Rumorosità con GDB1363 e con GDB1431

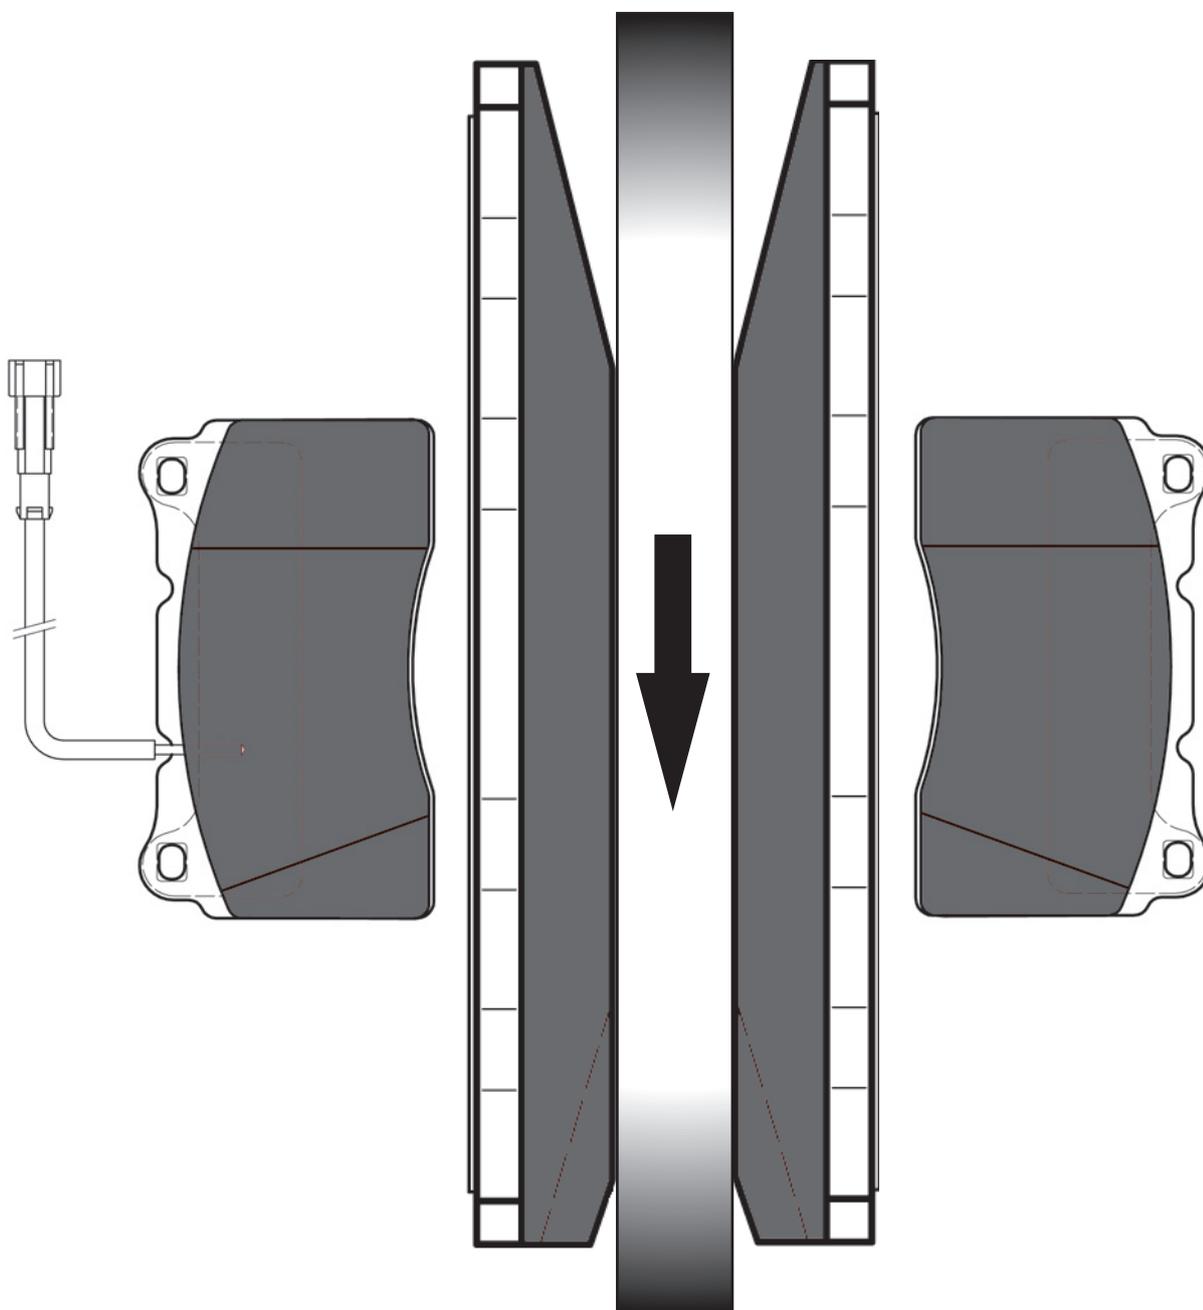
Le pastiglie GDB1363 e le GDB 1431 hanno una “svasatura” di lavorazione su un lato: il motivo di questa lavorazione è per ridurre la rumorosità. La freccia in figura indica il verso di rotazione del disco; se le pastiglie non vengono montate nel verso indicato, esse generano rumore nell'impianto frenante. In futuro, per assicurare il corretto montaggio delle pastiglie, la TRW ha applicato sul retro della pastiglia una freccia che ne indica il giusto verso di montaggio.
